ارزیابی اولیه‌ی گزارشات تهیه‌شده با عنوان

بررسی اثرات جاده میانگذر بر اکوسیستم دریاچه ارومیه و ارائه
طرح اجرایی برای راهکارهای اصلاحی مورد نظر

اسفند ۱۳۹۵

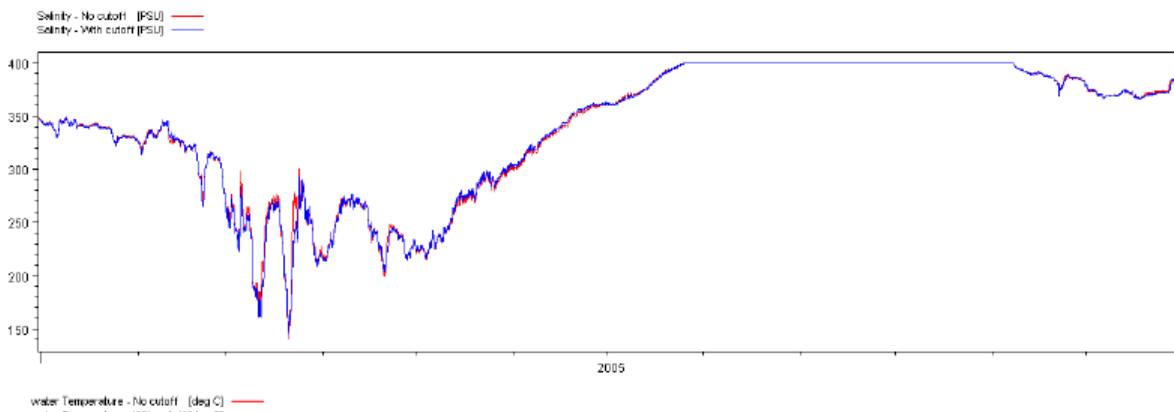
۱۳) در صفحه‌ی ۶۰ گزارش بیان شده است که: روند منطقی سرعت در نقاط C1 و B2 وجود ندارد. این انتظار که همواره سرعت در نزدیکی سطح بیشتر از کف باشد، در مورد دریاچه ارومیه همیشه صادق نیست. چراکه ممکن

است به دلیل جریانات گردابه‌ای که در اثر برگشت آب شکل می‌گیرد، سرعت در لایه‌های پایینی بیشتر و در جهت مخالف سرعت لایه‌های بالایی است.
